Gmina Osie
ul. Dworcowa
86 -150 Osie

dotyczy: Zapytania ofertowego do zadania pn. „Wyposażenie świetlicy wiejskiej w Jaszczu” z dnia 07.04.2021 r.

WYJAŚNIENIE TREŚCI ZAPYTANIA OFERTOWEGO

RZUT PARTERU, SKALA 1:100

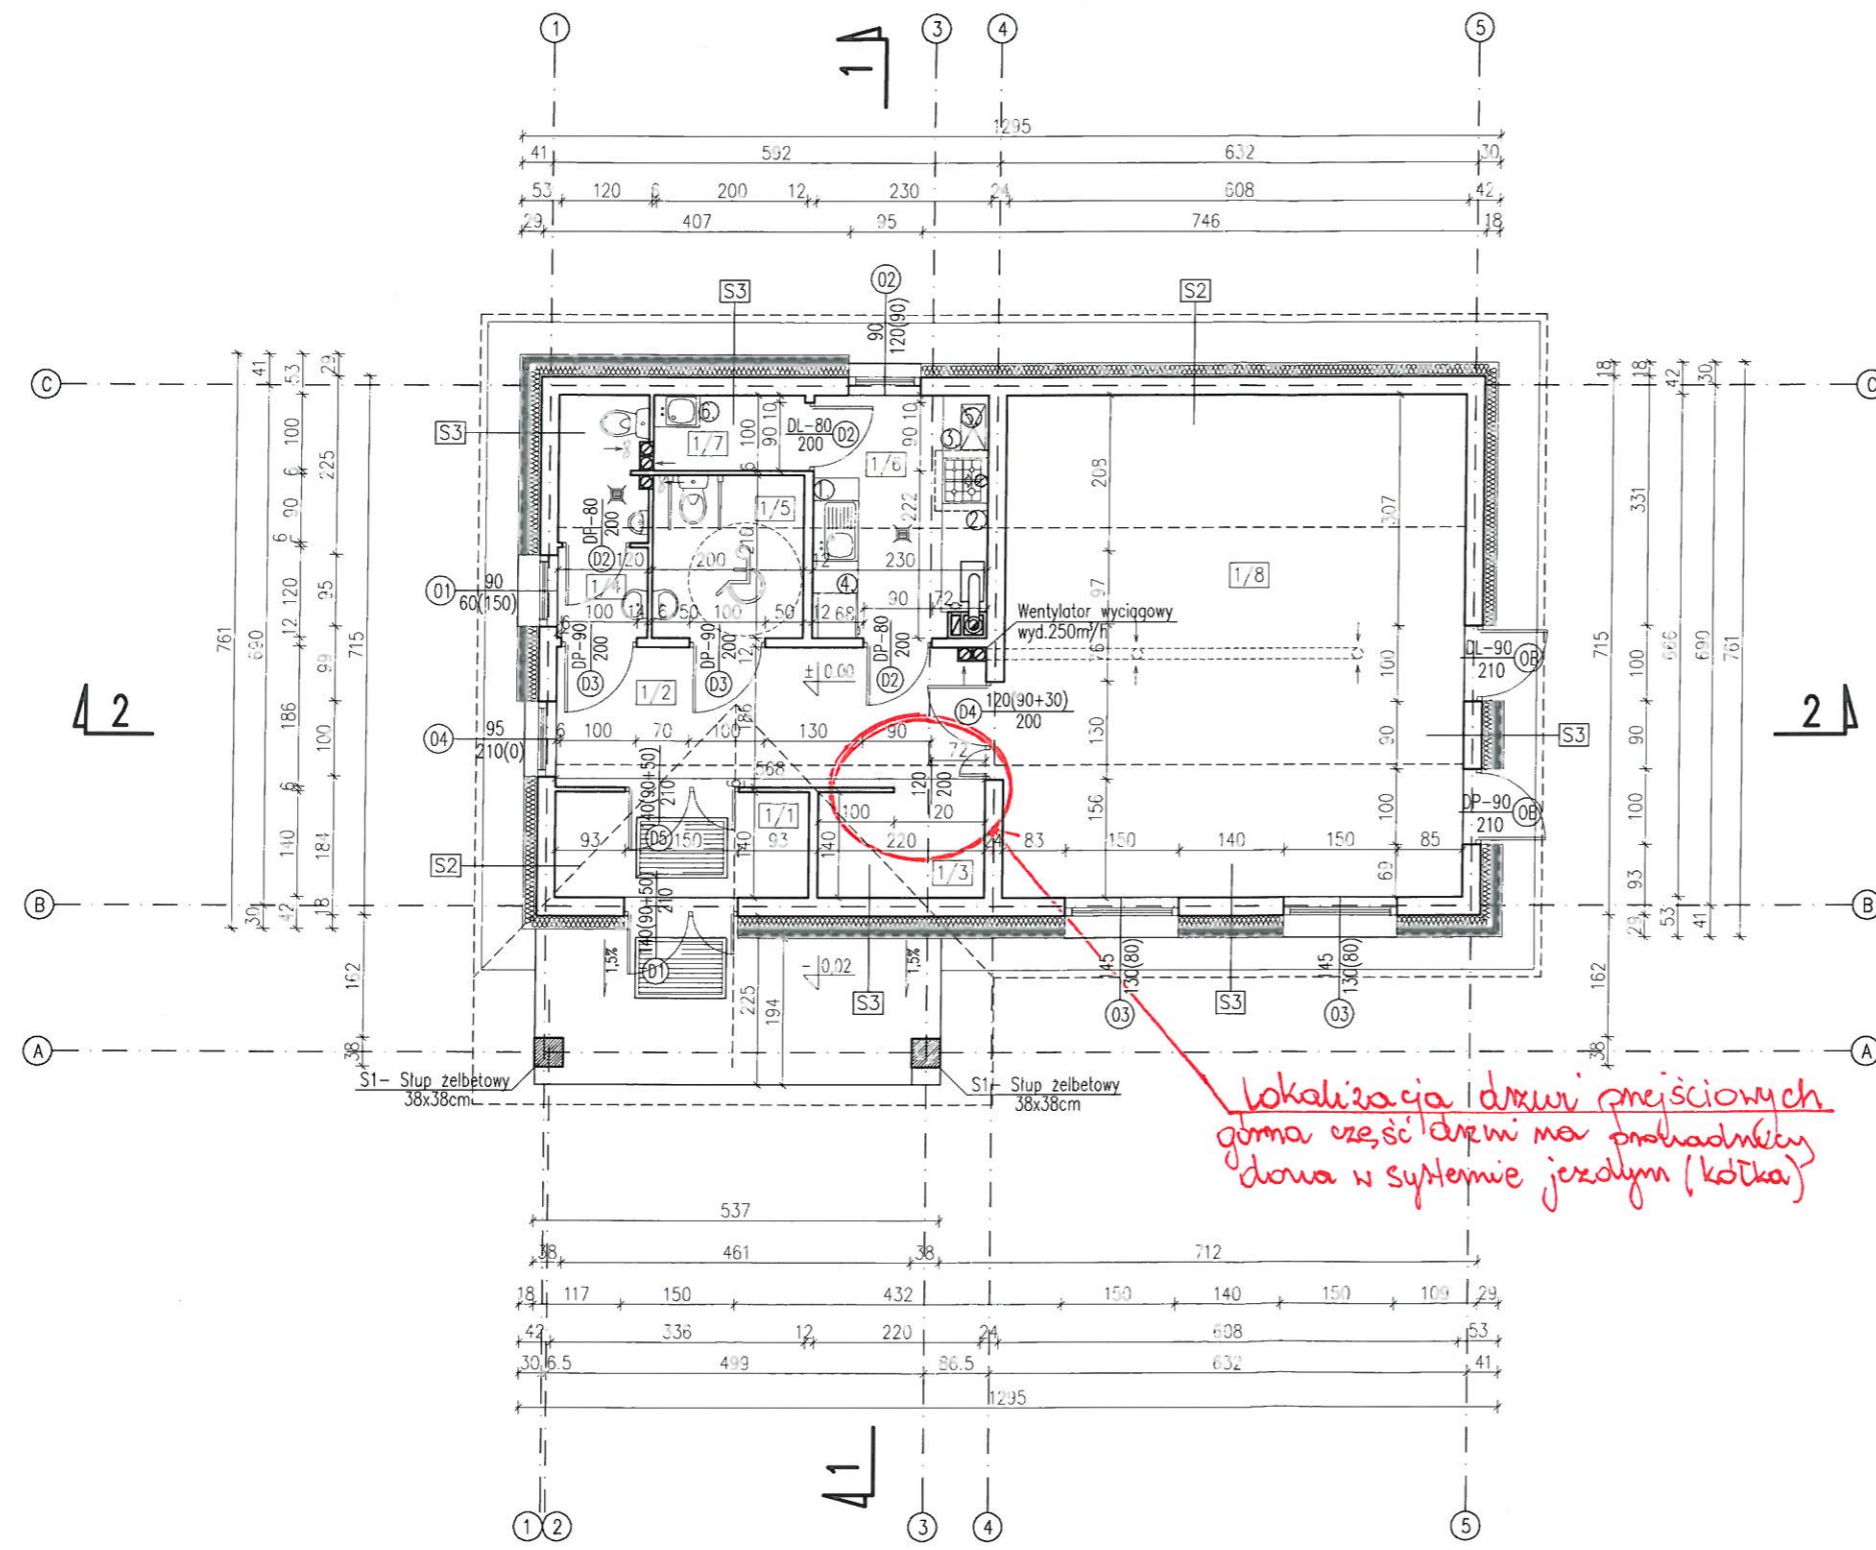
Prosimy o więcej informacji na temat zamontowania drzwi przejściowych do pomieszczenia gospodarczego:

Na jakich prowadnicach mają być zamontowane drzwi, -jaki jest mur , -do czego mają być przykręcone drzwi. Wymiar płyty jest 2,80 m a jeszcze potrzeba na obróbkę

Do wyceny przyjąć: Drzwi przejściowe (poz. 12) przesuwne, wykonane z płyty meblowej gr. 18mm. o wym. 2800x1170x18 mm, dekor olcha 9310 SE, na prowadnicach aluminiowych. Grubości ścian podano w załączniku graficznym z lokalizacją drzwi przejściowych (rys.1).

*lokalizacja drzwi przejściowych
górna część drzwi ma prowadnicę
dźwięka w systemie jzdylm (kotka)*
